**OGGETTO:[ID\_VIP: 7522] Procedura di Valutazione di impatto ambientale ai sensi dell'art. 23 e segg. del D. Lgs. 152/2006.**

**Progetto di impianto integrato agri-voltaico, costituito da impianto olivicolo superintensivo e impianto fotovoltaico di potenza nominale 47,83 MW e opere di connessione alla RTN nei comuni di Orta Nova, Ortona e Stornara (FG) –**

Proponente: IPC Puglia S.r.l.

**Parere tecnico istruttorio**

Immagine con gli impianti in corso di valutazione con procedimento di via speciale PNRR-PNIEC

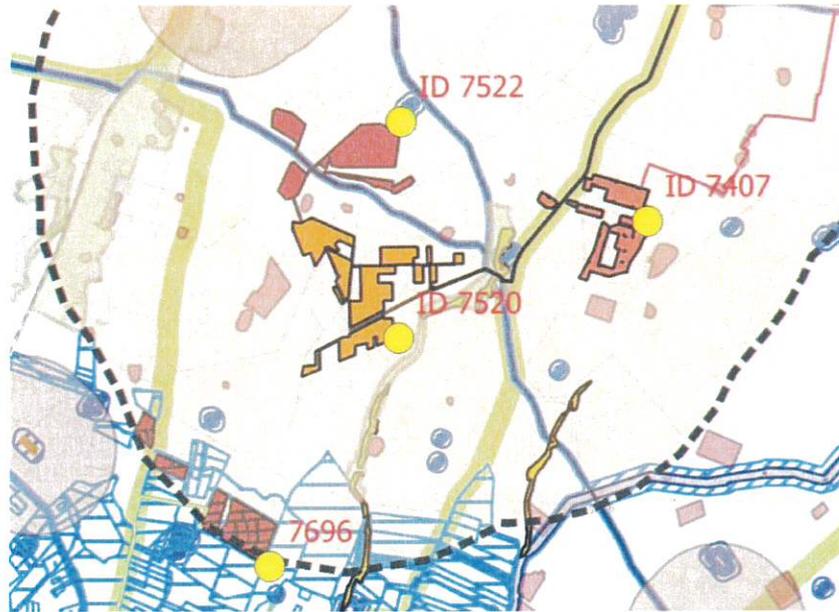
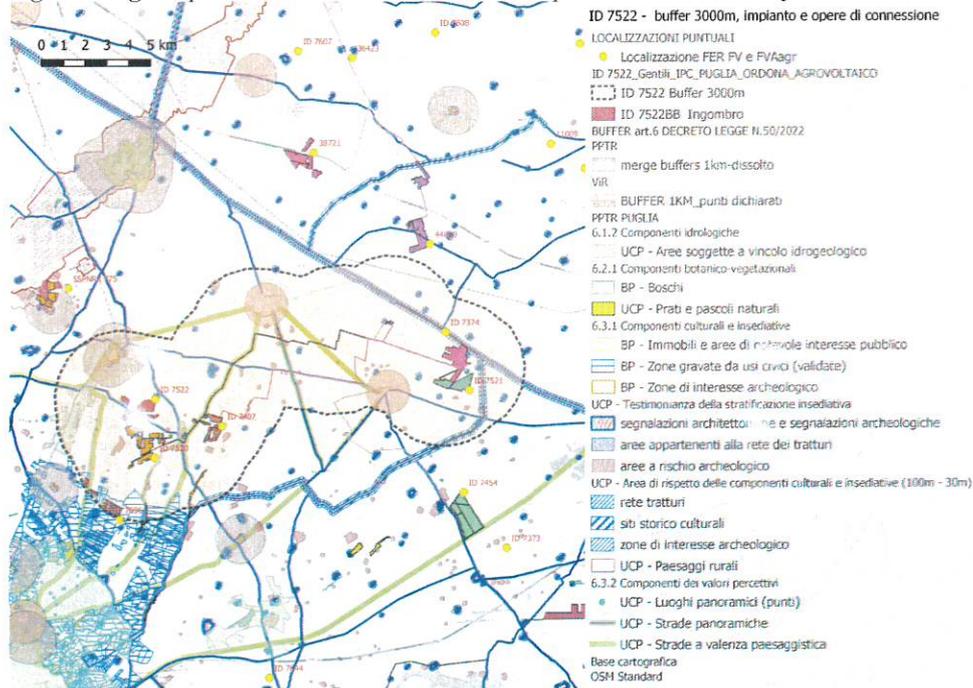
**CONSIDERATO** che ai fini della valutazione degli impatti cumulativi, per quanto non ancora oggetto di una nuova disciplina che consideri la tipologia dell'agrovoltaico, all'interno della zona di visibilità teorica, definita come area buffer di circa 3 km intorno all'area, sono presenti **61 aerogeneratori realizzati** (vedi immagine esemplificativa sottostante ripresa dalla SP 65), di cui **1** ricadente all'interno della recinzione del campo fotovoltaico in valutazione e **3** aerogeneratori situati nelle immediate vicinanze del campo fotovoltaico; l'aerogeneratore più prossimo dista circa 200 m dal campo in questione; inoltre sono stati autorizzati ma non ancora realizzati altri **6 aerogeneratori** a nord del campo fotovoltaico.
